1. Tektur vom 30.11.2015 zu den Planfeststellungsunterlagen

FESTSTELLUNGSENTWURF

Unterlage / Blatt-Nr.: 10.1 / 51
 Lageplan
 Grunderwerb
 Maßstab: 1 : 2000

A3 Nürnberg - Passau
6-streifiger Ausbau von AK Regensburg bis AS Rosenhof
 Betr.-km 491,640 bis 506,300

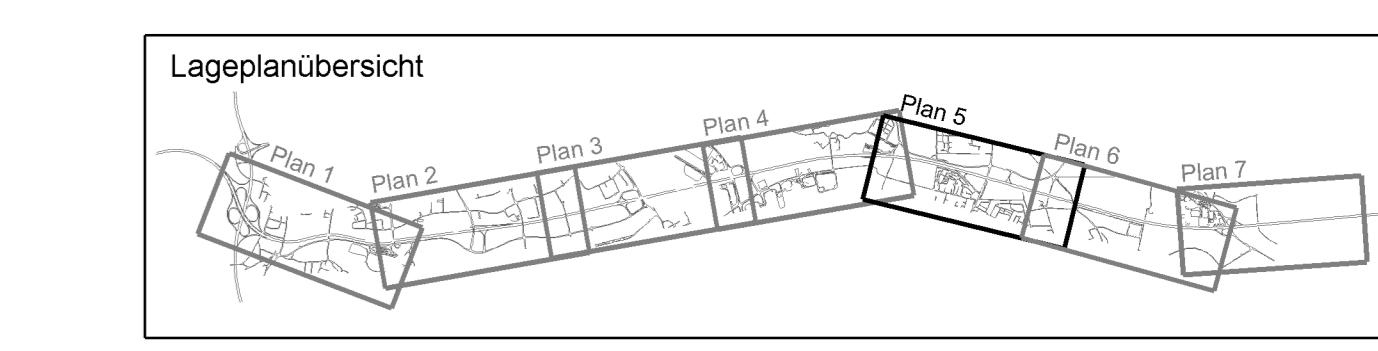
Nr.	Änderung gegenüber der Planfassung vom 01.08.2014	Bearbeiter	RdZ	Datum	Zeichen
1	Gemarkung Neutraubling, Flurstücknummer 2107, 2115/1, 2115/5 und 2116 (Rd. Nr. 5.26, 5.28, 5.43 und 5.44)	gezeichnet	RdZ	Nov. 2015	Hall
		geprüft	RA	Nov. 2015	Hübner
